**AVIS RELATIF A LA PROTECTION
CONTRE LES EVENTUELS EFFETS NOCIFS ET NUISANCES
PROVOQUES PAR LES RAYONNEMENTS NON IONISANTS
GENERES PAR DES ANTENNES EMETTRICES STATIONNAIRES**

Commune : NAMUR - Exploitant : ORANGE

Référence exploitant : 253N1_1 / 32253N1_1 / 42253N1_1 / 52253N1_1

Rapport n° 1632 / 2023

Figure 1 : Vue en plan des lieux de séjour et des points de contrôle

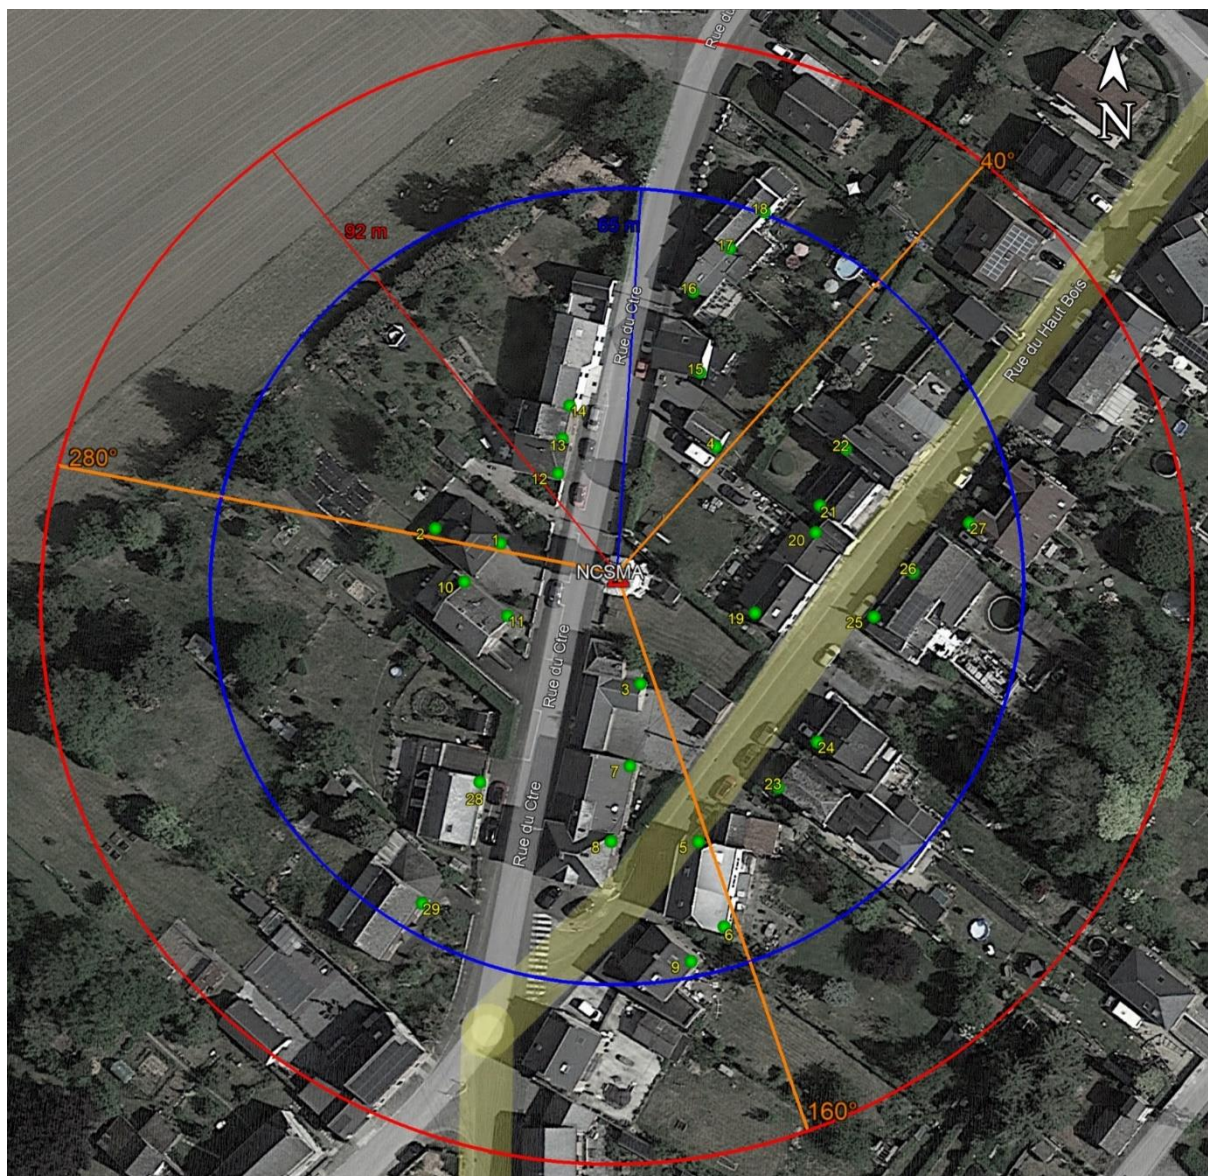
En ce qui concerne les antennes de l'installation mentionnées dans le tableau 1, la distance maximale à laquelle la limite pourrait être atteinte, à l'extérieur, est égale à 64,8 m. S'il n'y a pas de LS à une distance inférieure, les antennes respectent forcément la limite d'immission.

Dans le cas des LS situés à l'intérieur des bâtiments, une atténuation d'obstacle est prise en compte et il en résulte que la distance maximale à laquelle la limite pourrait être atteinte se réduit à 45,9 m.

Les résultats de l'évaluation décrite au paragraphe 4 indiquent que les antennes émettrices stationnaires de l'installation faisant l'objet du présent avis ne produisent pas, dans un lieu de séjour, un rayonnement électromagnétique maximum supérieur aux limites fixées à l'article 4 du décret.
